2010-102666-0011

Ang. dnr. 2010–102666

Begäran om komplettering till ansökan om förlängd nätkoncession för linje för en befintlig 170 kraftledning i luftledningsutförande mellan Vargfors-Gallejaur i Norsjö kommun, Västerbotten län.

Figur 1. VMI-ytor längst sträckningen

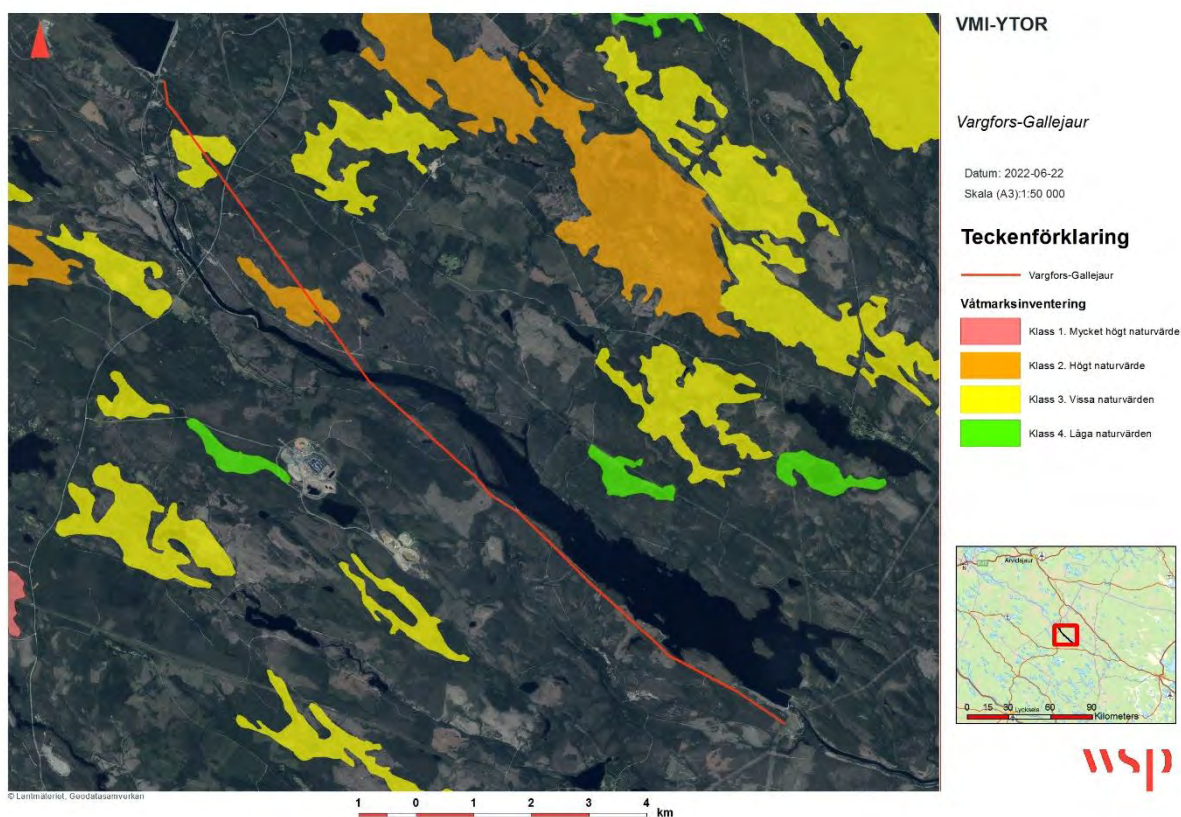
- Av miljökonsekvensbeskrivningen framkommer att ledningen passerar två våtmarksobjekt med naturvärdesklass 4 (vissa naturvärden) respektive 2 (högt naturvärde). Av miljökonsekvensbeskrivningen framkommer även att vid framtida stolpbyten kommer annat material än kreosotimpregnerat trä att användas.

- Vi vill att ni förtydligar vilka stolpar (material) som kommer att användas i våtmarkerna när de befintliga stolparna byts ut. Ni ska även beskriva vad, och varför, ni anser är bästa möjliga teknik vad gäller stolpar som placeras i våtmarker.

Rättelse från MKB: Befintlig ledning passerar två VMI-objekt, varav ena är klass 3 (vissa värden) och andra klass 2 (högt naturvärde), se figur nedan.

Sökanden gör avväganden gällande stolpens lämplighet, hållbarhet och påverkan på omgivande naturmiljö. Kreosotimpregnerade stolpar håller på att fasas ut och vid utbyte av stolpar väljs andra material än kreosotimpregnerade stolpar. Alternativ finns såsom saltimpregnerade trästolpar, komposit, metall, betong etc. Val av material beslutas vid respektive plats och beror på bland annat på platsens förutsättningar.

Vid risk för väsentlig påverkan vid underhåll på omkringliggande våtmarksmiljöer, samråder Sökande med Länsstyrelsen enligt 12 kap 6§ MB. Försiktighetsmått tas vid underhåll vid/intill våtmarksmiljöer, exempelvis i form av användandet av våtmarksanpassande fordon, köra så mycket som möjligt på befintliga vägar och utföra underhåll när minimal påverkan på våtmark föreligger etc.
